## PRODUCT CHANGE NOTICE

PCN 编号	PCN20200304-1 _HC32L110HC32F003HC32 F005 提高烧录速度	发行人: 魏鹏	发行日期: 2020/3/4
客户名称	NA	联系人: NA

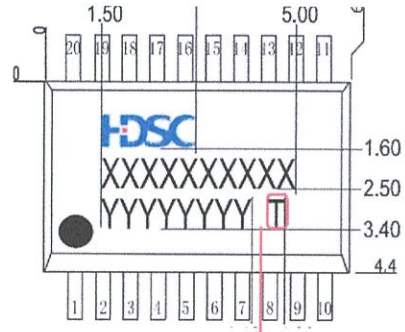
- 1) 只有上述“受影响产品”列表中的规格型号进行了本次变更
- 2) 变更后的料号在芯片丝印上以字符 T 进行区分有如下标记的进行区分 (注意红框标出的 T 字符, 和正常丝印字符间有一个空格以备区分)
